## SERVICE INFO – FAG 0026

# Tolmukatte kuju muudatus

Toode RIU 566283.H195 on asendatud tootega 566283.01.H195

Pilt 1: Tolmukatte kuju muudeti

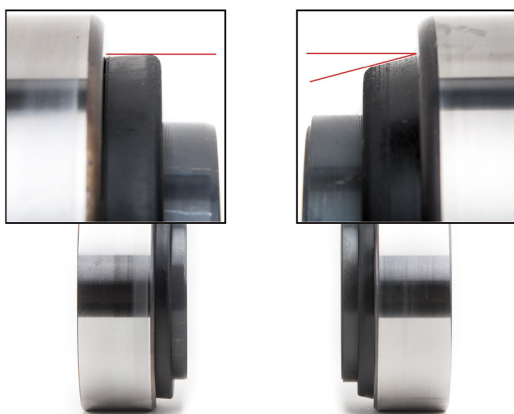
Paigaldamisel Repair Insert Unit (RIU) rattalaagrit numbriga 566283.H195, võib selle kaitsev tolmu-  
te osades rattarummudes kõveraks minna.  
Halvimal juhul võib see põhjustada laagri kinnikiilu-  
mist ja seega rattarummu rasket liikumist või täiesti  
kinnijäämist.

Selle pärast töötati välja uus tolmu-  
kate (vt. pilt 1).

Sellise tehnilise muudatuse pärast asendati toode 566283.H195  
tootega 566283.01.H195.
